Merknadsskjema – høring av plan til ny 1.gangs behandling

| Plannavn | Reguleringsplan for industriområde Framo Flatøy |
| Arealplan-ID | 4631 2018 0004 |
| Datert /revidert | 09.09.2022 |

| | |  <p>Figur 1 Orange pil ny stipulert fyllingsfot, svart høringsforslaget. Rød strek er KPA grense industri.</p> |

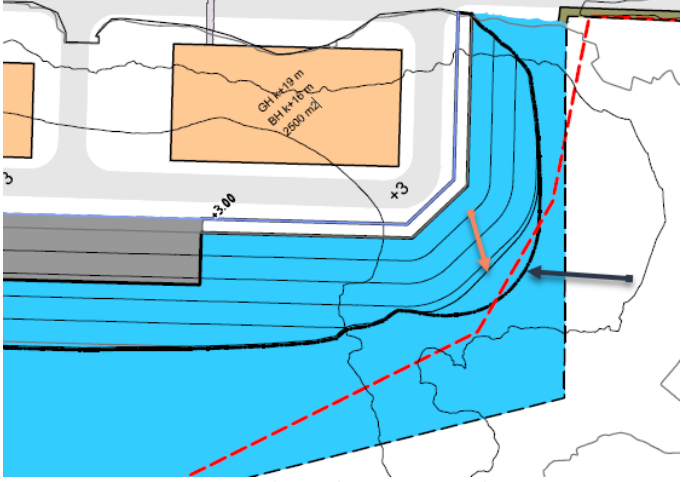
| Nr. | Avsender | Hovedpunkt i merknad/uttalelse | Forslagsstillers kommentar |
|-----|---|--|---|
| 1 | <u>Kurt Solberg</u> Flatøyvegen 18 Gnr 1 bnr 250/275 9.9.2020 | <p>1. Det er flott at Framo fremdeles ser utviklingspotensialer på Flatøy. Det har vært en åpen og god dialog.</p> <p>2. Merknader fra oppstartsfasen er kommentert og står ved lag, også i denne høringsrunden.</p> <p>3. Det er planlagt at Framo skal bygge ny undergang, og støtter forslaget. Ber om dialog og synfaring i den videre prosessen.</p> <p>4. Er kritisk til omfang av utfylling i sjø mot Nordre Krossvika. Det kan føre til negative konsekvenser for større båter til kaien på Flatøy vest og N. Krossvika.</p> <p>5. Terskel mot Notaneset kan føre til dårligere utskiftning av sjø på vika, noe som må behandles og avklares før oppstart.</p> | <p>1. Tas til orientering.</p> <p>2. Tas til orientering. Merknader fra oppstartsfasen er behandlet i oppstartsfasen.</p> <p>3. Forutsetningene har endret seg, og planområdet er innsnevret i øst slik at det ikke endrer på tilgrensende plan i sør (Planid 125620160002 Kollektivknutepunkt og innfartsparkering Flatøy) og de trafikkløsninger som er vist der. Dette innebærer at undergang som planlagt til 1. gangsbehandling er tatt ut av revidert planforslag, forhold for myke trafikanter er ivarettatt i gjeldende plan.</p> <p>4. Området som Flatøy kai er en del av, er i gjeldende reguleringsplan regulert til spesialområde marina/småbåthavn. Det foreliggende planforslaget legger til rette for mindre utfylling enn kommuneplanen tillater. Det foreliggende planforslaget har redusert utfylling i forhold til 1. høringsforslag, ved at avgrensning mot sjø er trukket ca. 30 meter lenger mot vest. Se også kommentarer til merknad 2 punkt 2.</p> <p>5. Det sørøstre hjørnet er avrundet slik at fylling i sjø er redusert i forhold til opprinnelig forslag. Se kommentarer merknad nr. 3 punkt 4a.</p> |

Figur 2 Del av gjeldende kommuneplan, vestre del av planområdet.

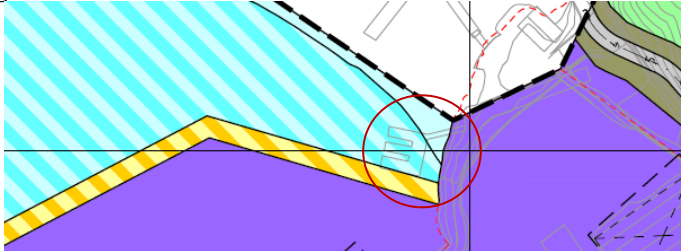
17. Avgrensning av området, inkludert fyllingen må avgrenses til det som er vist i KDP.
18. Viser til bestemmelser i KDP pkt. 1.7.3. Høyden på bygninger må ikke overstige landskapet bak, og grøntstruktur som er vist i kommuneplanen må videreføres i planen. Høye hus bak og lavere foran. Gress på taket vil være et avbøtende tiltak.
19. De ønsker at fyllingsfoten mot nord skal reduseres for å sikre

17. Se kommentarer til merknad nr. 3 punkt 7.

18. Ikke tatt til følge. Byggene må ha en viss høyde for at de skal kunne tjene sin funksjon og fungere på regningsvarende måte. Flexibilitet til å tilpasse seg terrenget er således begrenset. Det samme er tilfellet om bygningsmassen skal trappes opp fra sjøen, da vil høyden måtte økes ytterligere på de bakerste bygningene. Det planlegges ikke for grønne tak, fordi det vurderes til å gi relativt liten virkning i forhold til ressursbruken. Framo vurderer solceller på deler av bygningsmassen.

19. Det er etterkommet ved at næringsareal mot nord redusert betraktelig og det vil også påvirke størrelse på fyllingen. Det tas hensyn til avløpsledningen i planlegging og utførelse.
